轉寄： 回覆： 申請編號 YL/PH-1082 附件更新

規劃申請 PH-1082

附件17

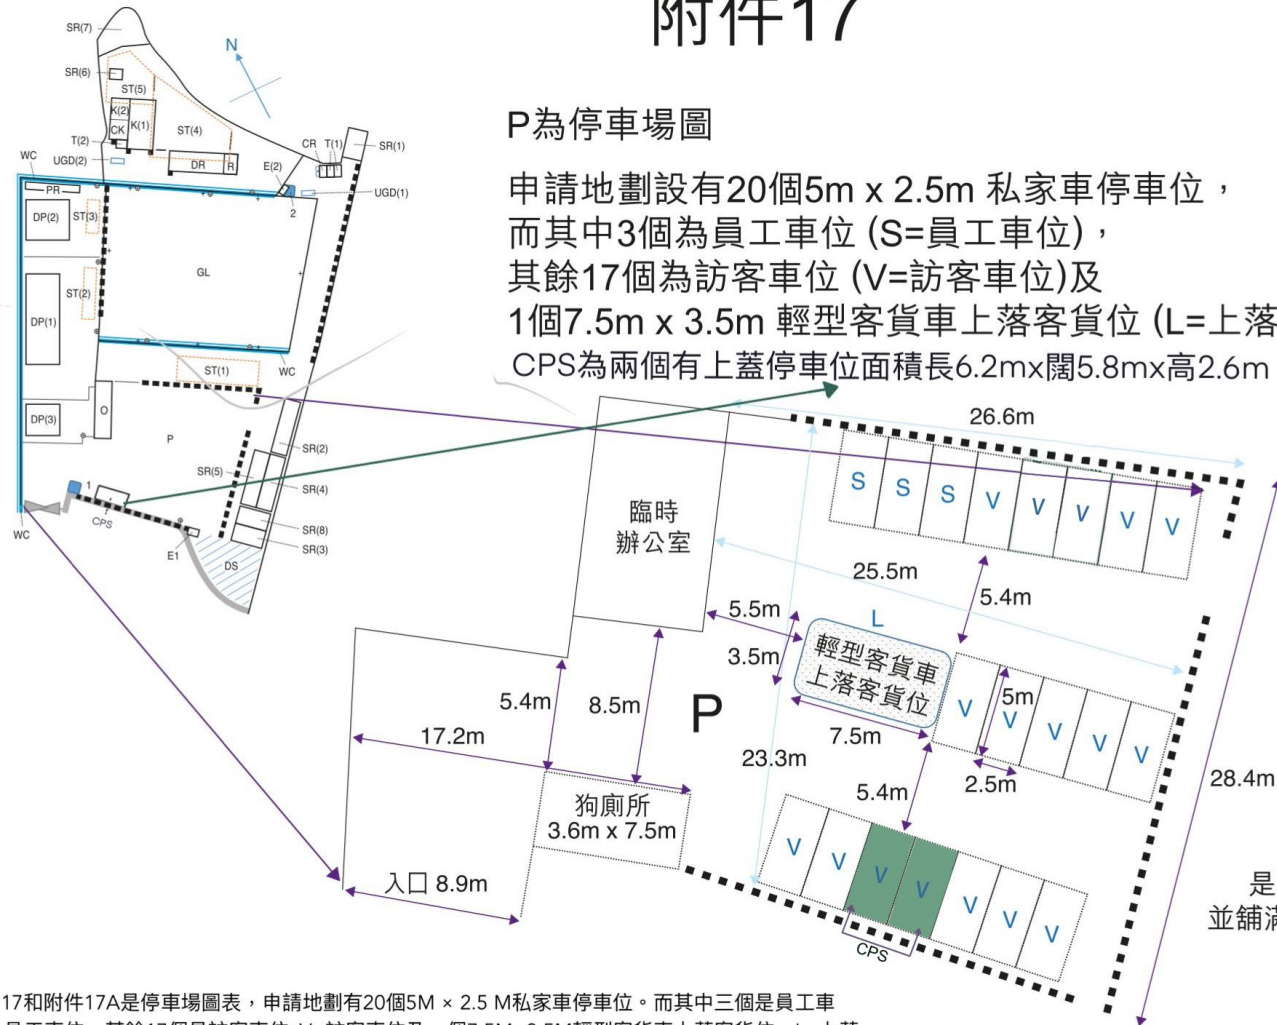
P為停車場圖

申請地劃設有20個5m x 2.5m 私家車停車位，
而其中3個為員工車位 (S=員工車位)，
其餘17個為訪客車位 (V=訪客車位)及
1個7.5m x 3.5m 輕型客貨車上落客貨位 (L=上落客貨車位)
CPS為兩個有上蓋停車位面積長6.2mx闊5.8mx高2.6m

附件17A

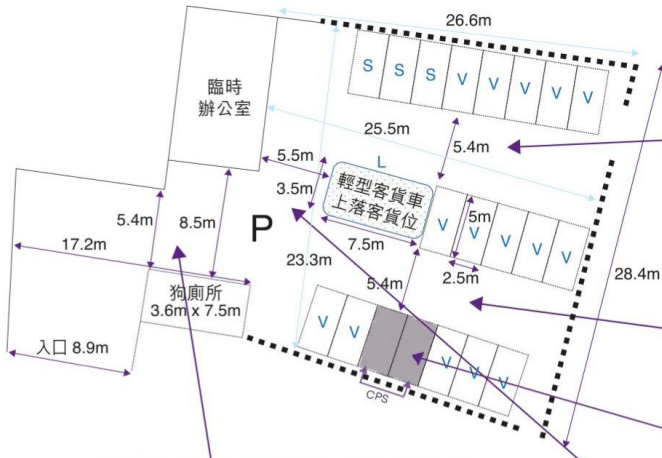
附件17和附件17A是停車場圖表，申請地劃有20個5M × 2.5 M私家車停車位。而其中三個是員工車位。S=員工車位。其餘17個是訪客車位•V=訪客車位及一個7.5M×3.5M輕型客貨車上落客貨位，L=上落客貨車位。
